リコール届出一覧表

リコール届出日：令和 3 年 3 月 4 日

リコール届出番号	外-3184	リコール開始日：準備出来次第		
届出者の氏名又は名称	Groupe PSA Japan株式会社 代表取締役社長 木村 隆之 (製作国： フランス共和国) (製作者名： DS Automobiles) (問い合わせ先： 0120-92-6813 DS コール)			
不具合部位（部品名）	燃料装置（燃料タンク）			
基準不適合状態にあると認める構造、装置又は性能の状況及びその原因	燃料タンクにおいて、製造工程が不適切なため、製造工程で素材に塗布する接着剤が不足しているものがある。そのため、接着が不十分な箇所から燃料が漏れるおそれがある。			
改善措置の内容	全車両、燃料タンクのシリアル番号を確認し、該当する場合は燃料タンクを良品に交換する。			
不具合件数	0 件	事故の有無	0 件	
発見の動機	本国からの情報による。			
自動車使用者及び自動車特定整備事業者等に周知させるための措置	<ul style="list-style-type: none"> ● 使用者：電話・ダイレクトメールにて通知する。 ● 自動車特定整備事業者：日整連発行の機関誌へ掲載する。 ● 弊社ホームページに掲載する。

改善箇所説明図

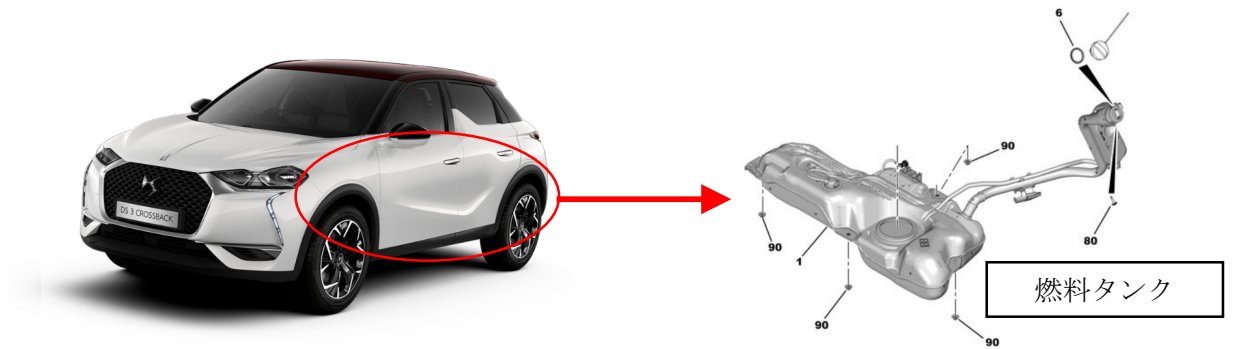
不具合の内容

燃料タンクにおいて、製造工程が不適切なため、製造工程で素材に塗布する接着剤が不足しているものがある。そのため、接着が不十分な箇所から燃料が漏れるおそれがある。

改善措置の内容

全車両、燃料タンクのシリアル番号を確認し、該当する場合は燃料タンクを良品に交換する。
